## VVM-REDEGØRELSE

Forslag til tillæg nr. 8 til Regionplan 2005 - 2017

### 1.5. Demonstrationsvindmøller ved Kappel

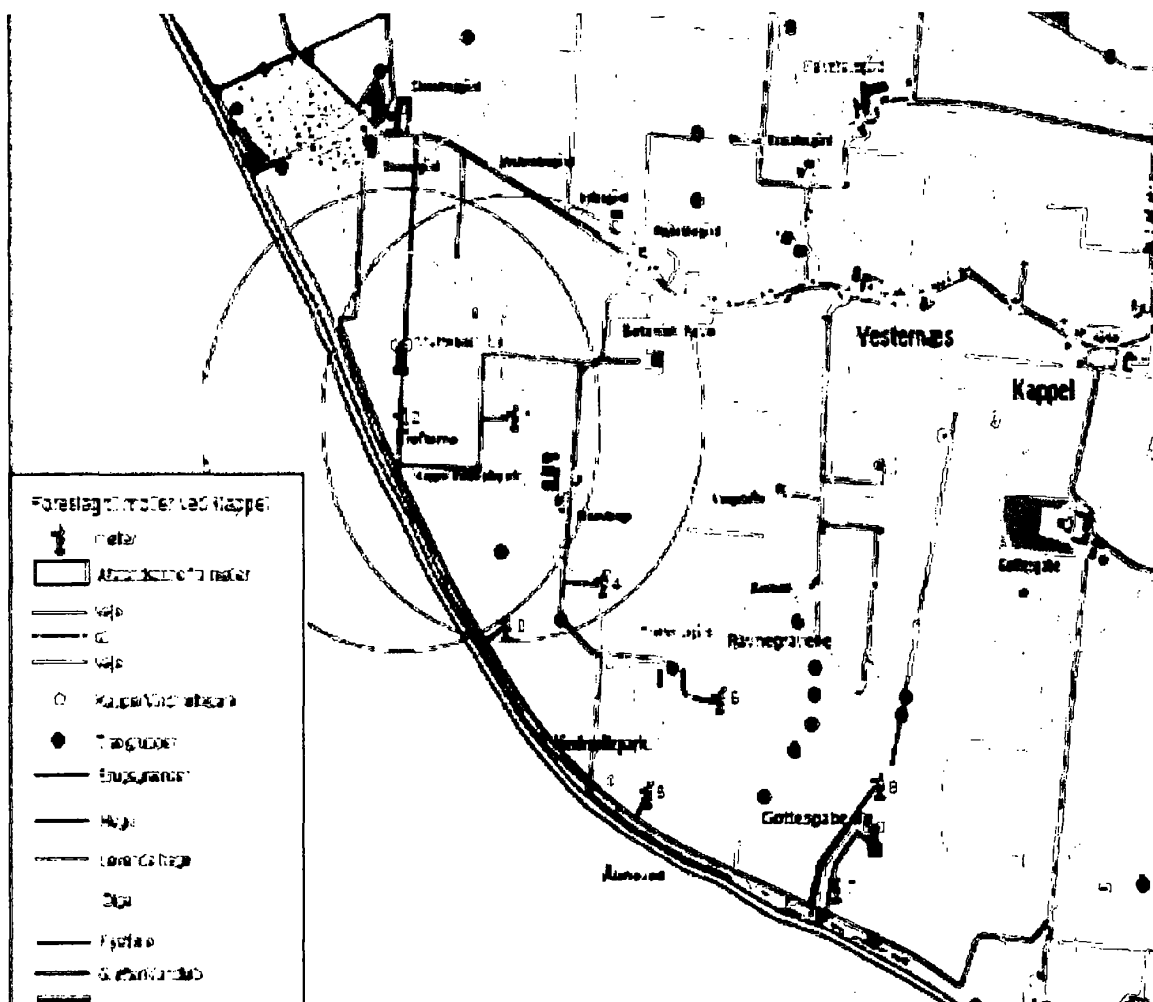
**Afstandskravet 4 x møllehøjde overholdes ikke !**

Lokalplanforslaget vil endda tillade en møllehøjde på op til 165 meter på mølle 1 & 2
